# **PROJET EOLIEN DE PIROY**

**Mémoire en réponse à l'avis de la Mission  
Régionale d'Autorité Environnementale**

**Annexe 1 : Milieu naturel**

**Étude écologique relative au projet éolien de la société CALYCE DÉVELOPPEMENT situé sur  
les communes de Montreuil-sur-Thonnance et d'Osne-le-Val (52)  
Note en réponse de l'avis délibéré par la Mission Régionale d'Autorité Environnementale  
Grand Est du 28 mars 2018  
Volet Faune, Flore, milieux naturels**

**Carte 1: Localisation des espaces remarquables dans un périmètre de 20km autour du périmètre rapproché**

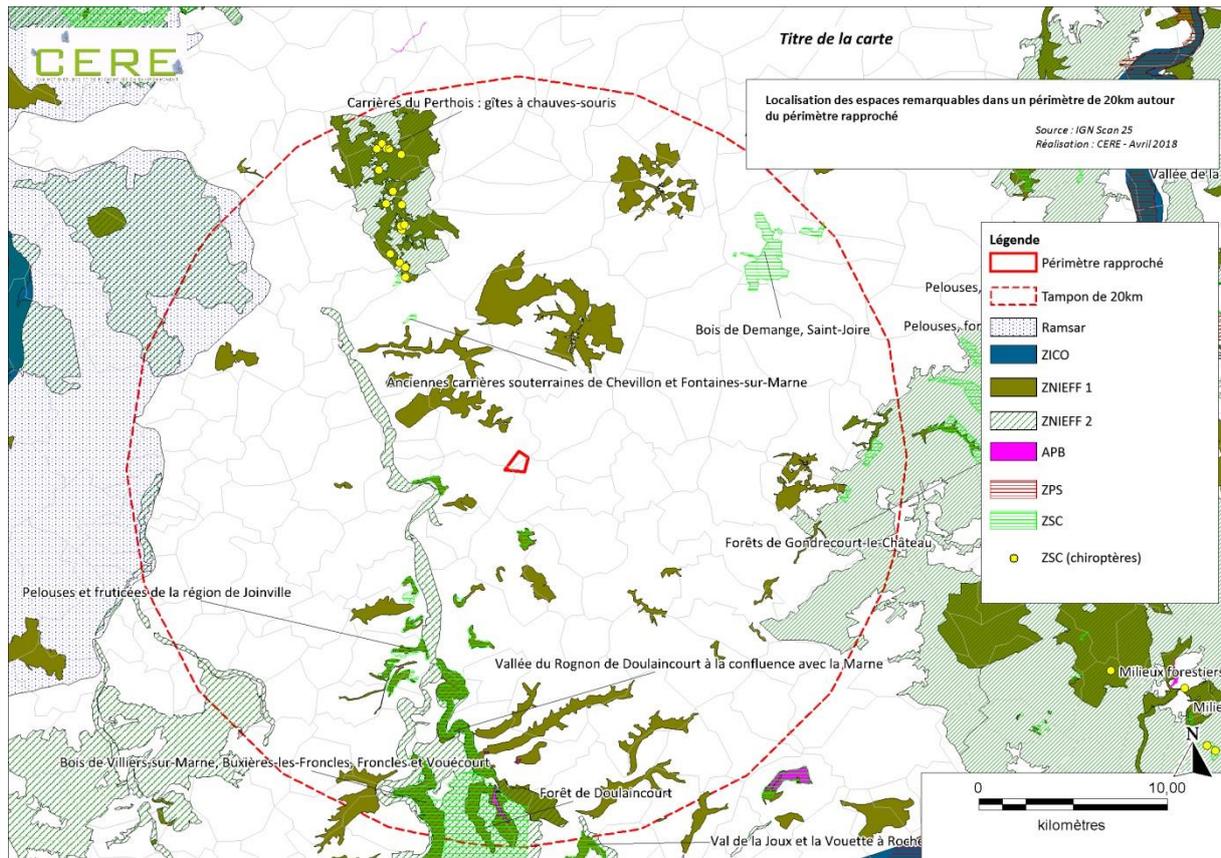
«L'Autorité environnementale a constaté la présence de 2 sites Natura 2000 situés à moins de 5 km au sud et à l'ouest du site d'implantation des éoliennes.

L'Autorité environnementale recommande au pétitionnaire de reconsidérer son évaluation des incidences sur les sites Natura 2000 situés à moins de 5 km du site d'implantation des éoliennes.»

D'après les sources bibliographiques, 9 ZSC sont localisées dans un périmètre de 20km autour du périmètre rapproché, dont la ZSC « Pelouses et fruticées de la région de Joinville », située à moins de 3km du site d'étude.

La prise en compte de la proximité des « Pelouses et fruticées de la région de Joinville » (2,97km du site d'étude), a donc déjà été prise en compte dans l'évaluation de l'incidence du projet sur ces espèces d'intérêt communautaire.

**Carte 3: Localisation des éoliennes bridées au sein du parc éolien de la Plaine d'Osne (Source: EI de la Plaine d'Osne)**

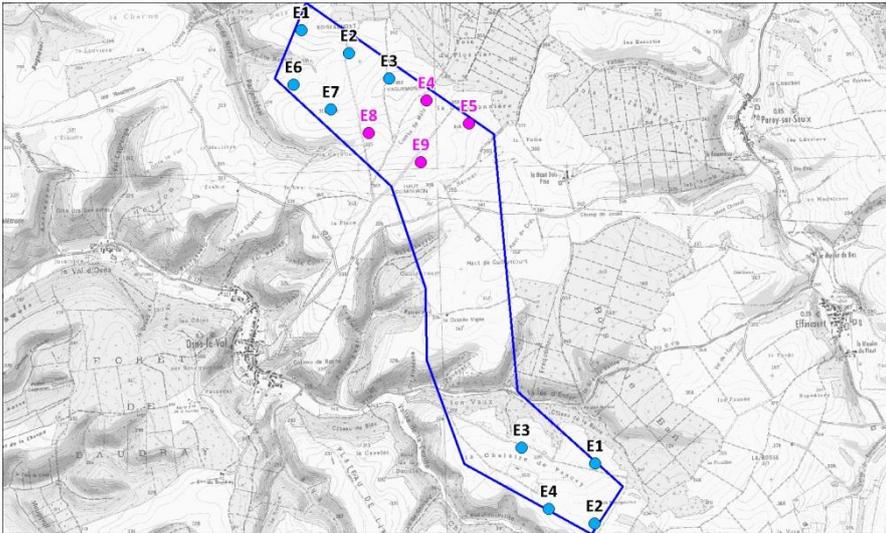
Compte tenu de la proximité des premiers parcs éoliens à moins de 3 km, de la superposition des périmètres d'études des parcs du secteur et de l'absence de bilans environnementaux pour les parcs déjà en fonctionnement, l'Ae s'est interrogée sur leur effet cumulé, en particulier sur la biodiversité. Une approche collective de ces impacts, de leur suivi et de la gestion des mesures de prévention a été jugée souhaitable.

-en phase d'exploitation avec la mise en place d'un bridage pour les éoliennes E4, E5, E8 et E9. **Le bridage chiroptérologique** consiste à arrêter les machines à partir de trente minutes avant le coucher du soleil et jusqu'à trente minutes après le lever lorsqu'il n'y a pas de précipitations, que le vent est inférieur à 6 m/s et lorsque la température est supérieure à **7°C pendant les périodes de migration printanière et automnale** ;

Le cumul de ces mesures vise donc à réduire tout risque d'impact pour les chiroptères, seul groupe dont les espèces font l'objet d'une incidence Natura 2000.
